Integraal advies

Aanvrager:		Fase:	Datum:
Locatie: De Bleek 25 De Mortel		Principeverzoek	
Zaaknummer: 67784-2022		Voorontwerpbes temmingsplan	
Zaakbeheerder:		Ontwerpbestem mingsplan	
Mondeling toelichting: indien gewenst		Vastgesteld bestemmingspla n

Omschrijving verzoek

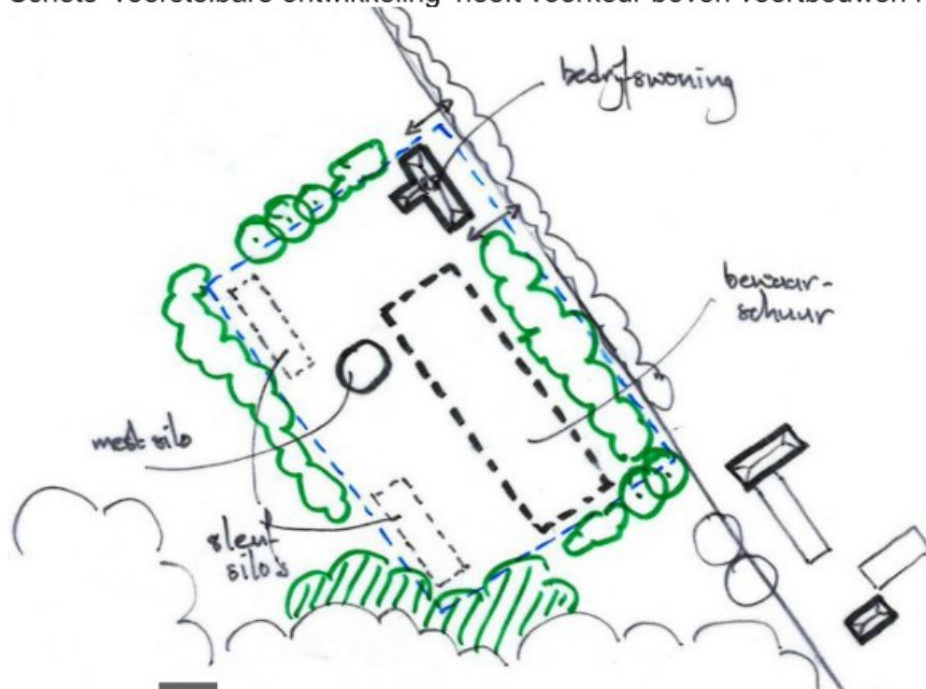
Schets 'voorstelbare ontwikkeling' heeft voorkeur boven voortbouwen huidige situ met mestsilo's.

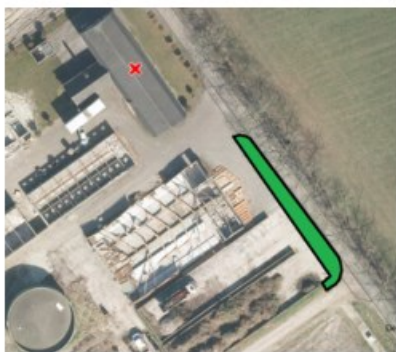
Ogenschijnlijk vervalt noodzaak voor rechter inrit.

Ontsluiting aan linkerzijde vindt plaats over reeds bestaande verhardingen/verharde ruimte. Noodzaak van sleufsilo's, bestaat die nog? Anders zou hoeveelheid verharding aan rijbaan aanzienlijk kunnen worden teruggebracht tot de noodzakelijke inritverhardingen. Maakt locatie ruimtelijk beter ingepast t.o.v. huidige situatie.
